Advies verlegging Achterste Vlinkenpeel (AV)

variant 2

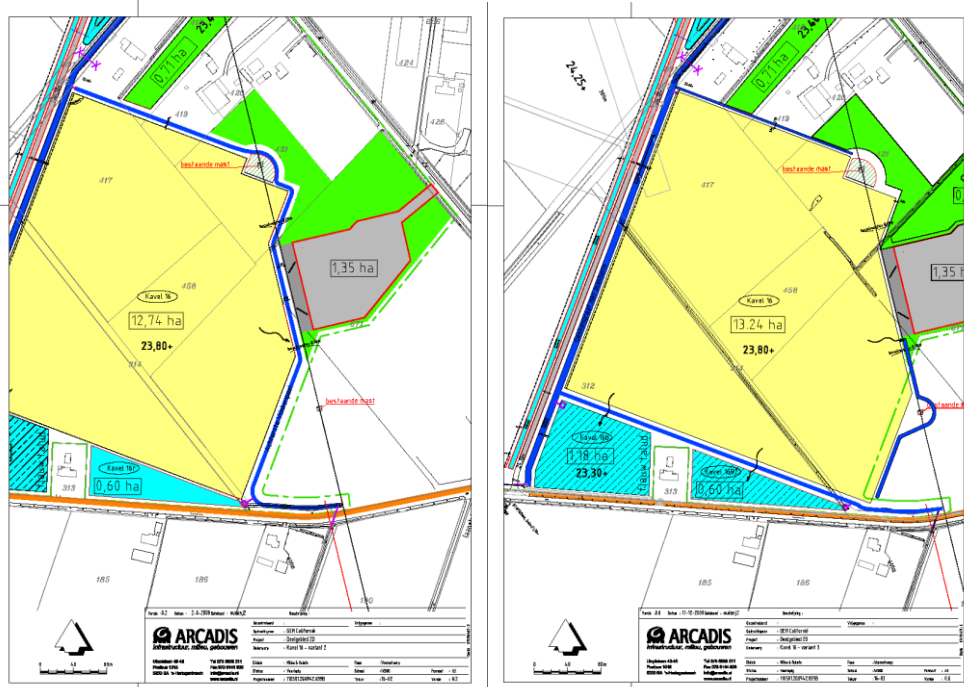
Door de geplande aanleg van een 150 kV tussenstation langs de oostzijde beperkt dit daar het optimaal gebruik van de kavel. Mede omdat een verlegging langs de zuidzijde van kavel 16 een aanzienlijk kortere waterloop geeft tot de aansluiting op de Gekkengraaf heeft Californië BV variant 3 voorgesteld.

Grafiek oppervlaktewaterstanden in de wintersituatie

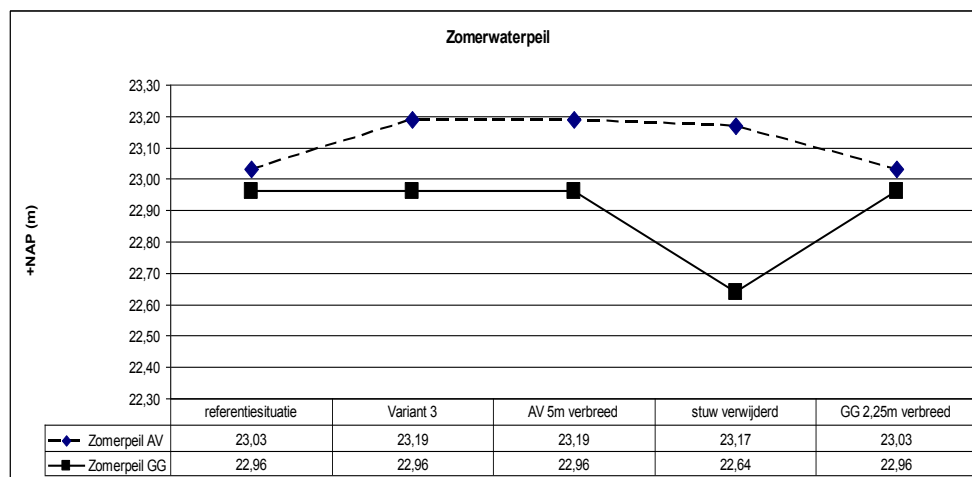
- Variant 3 zorgt voor een extra opstuwung van 16 cm bij de duiker in AV onder de Sevenumseweg. Dit wordt veroorzaakt door het afgenomen verhang in AV.

- Het peil in de Gekkengraaf wijzigt niet. De afvoer vanuit AV komt weliswaar eerder in de Gekkengraaf, maar dit heeft geen nadelige consequenties bij het waterpeil stroomopwaarts van de stuw GEK 3. Het spreekt voor zich dat het peil daalt bij de verwijdering van de stuw. In de winter is dit gering (ca. 3 cm), terwijl dit in de zomer aanmerkelijk is (ca.32 cm). Dit is logisch aangezien in de zomersituatie meer gestuwd wordt.

- Het alleen verbreden van de Achterste Vlinkenpeel heeft geen effect. Het watervoerend deel van de huidige AV is meer dan voldoende om de huidige afvoer zonder veel opstuwung door te leiden.

- Het verwijderen van stuw GEK 3 bij toepassing van variant 3 heeft weinig effect (0 tot 2 cm) op het peil in de Achterste Vlinkenpeel.
- Het verbreden van de Gekkengraaf met 2,25 m zorgt dat de referentiesituatie in de zomersituatie weer wordt teruggebracht. In de wintersituatie is deze verbetering niet voldoende. Als dan ook de Achterste Vlinkenpeel met 2 m wordt verbreed, zal de referentiesituatie worden hersteld.

- De drooglegging van de maatgevende percelen (maaiveld ca. 23,65 m) aan de Achterste Vlinkenpeel bedraagt 0,6 m en 0,7 m in respectievelijk de zomer- en wintersituatie.

- de drooglegging van de Achterste Vlinkenpeel in de winter voldoet niet. Een peilverhoging is derhalve niet acceptabel.
- het verwijderen van de stuw heeft een gering effect op de waterpeil in de Achterste Vlinkenpeel.
- een verbreding met 2 tot 2,25 m van een deel van de Gekkengraaf en Achterste Vlinkenpeel kan de nadelige effecten van een verlegging wegnemen.
